**KŘÍŽENÍ TRATI ČESKÉ BUDĚJOVICE - PLZEŇ
SE SILNICÍ I/20 V ÚSEKU JASMÍNOVÁ - JATEČNÍ**

TECHNICKÁ STUDIE

KOMPLEXNÍ VYJÁDŘENÍ PROJEKTANTA

„Křížení trati České Budějovice - Plzeň se silnicí I/20 v úseku Jasmínová - Jateční“

Obrázek 1: Schéma stávajícího zapojení napájení TV.

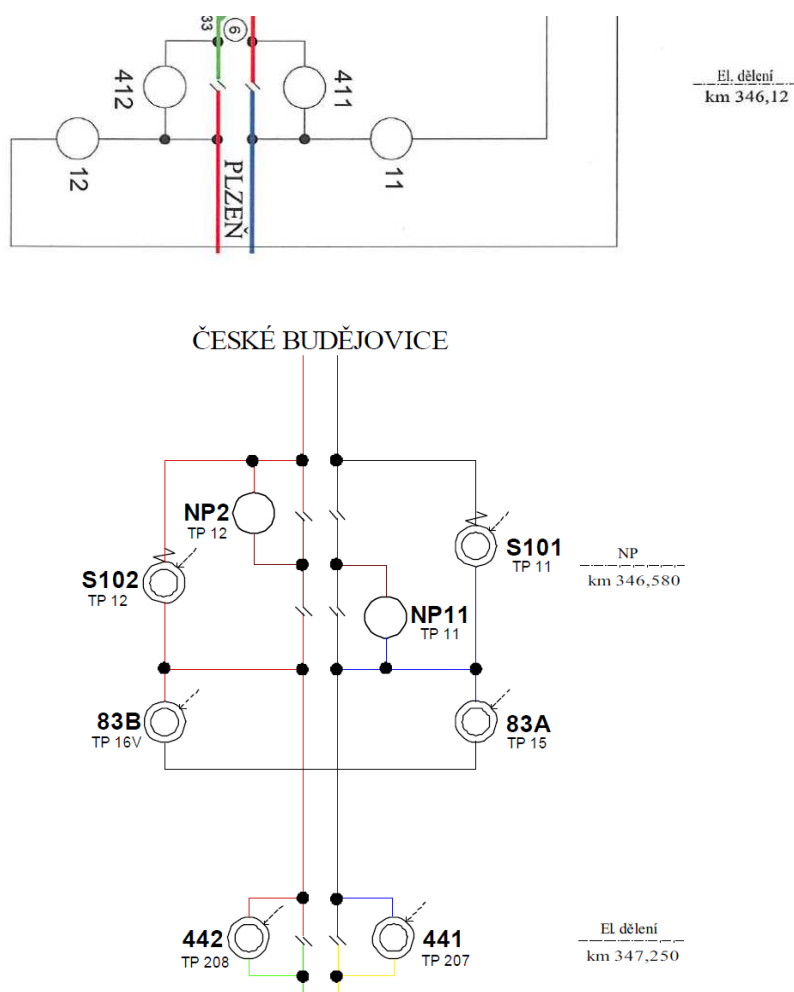
- Počítat s osazením návěstí pro elektrický provoz na krytí NP včetně návěstí „připrav se k vypnutí“ na předepsanou vzdálenost.

Návěstidla pro EP jsou uvedena ve schématech. Byla doplněna do textu odstavce 2.4.3.
